Procès-verbal de contrôle d'une installation électrique en BT et TBT

NON CONFORME

Rue	Stationsstraat
Numéro	78
Boîte	
Postcode	1785
Commune	MERCHTEM
Pays	Belgique

Visite de contrôle d'une installation domestique selon (AR 08/09/2019) - RGIE Livre 1 - 6.5. et 4.2.4.3.

Image du tableau de repartition et de manoeuvre:

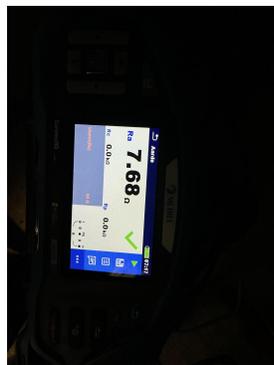
Contrôle visuel (général)	NOK	Contact direct	NOK	Contact indirect	NOK
Raccordement	NOK	schéma en annexe par Aceg asbl	NA		
Liaisons équipotentielles	BON	Section des conducteurs	OK		
Continuité	OK	Éclairage / machines	NVT

- I1.01 Le schéma unifilaire de l'installation n'est pas présent. (Livre 1 Section 2.12 - 2.13 et 3.1.2 et 9.1.2)
- I1.03 Plan de position de l'installation n'est pas présent. (Livre 1 Section 2.12 - 2.13 et 3.1.2 et 9.1.2)
- I2.01 Un ou plusieurs dispositif(s) de protection à courant différentiel-résiduel ne fonctionne(nt) pas avec le bouton test et / ou injection de courant . (Livre 1 Sous-section 6.5.7.2)
- I9.02 Les interrupteurs, prises et/ou boîtes de dérivation mal fixés doivent être solidement fixés. (Livre 1 Section 1.4.1 & 1.4.2)
- N12 L'installation électrique n'est pas entièrement accessible, nous n'avions pas accès aux pièces suivantes:
- N22 L'installation électrique doit être entièrement vérifiée selon les impositions du RGIE livre 1.
- N3 Il n'est pas exclu de constater d'autres manquements au moment d'un deuxième contrôle et/ou en soumettant les schémas.
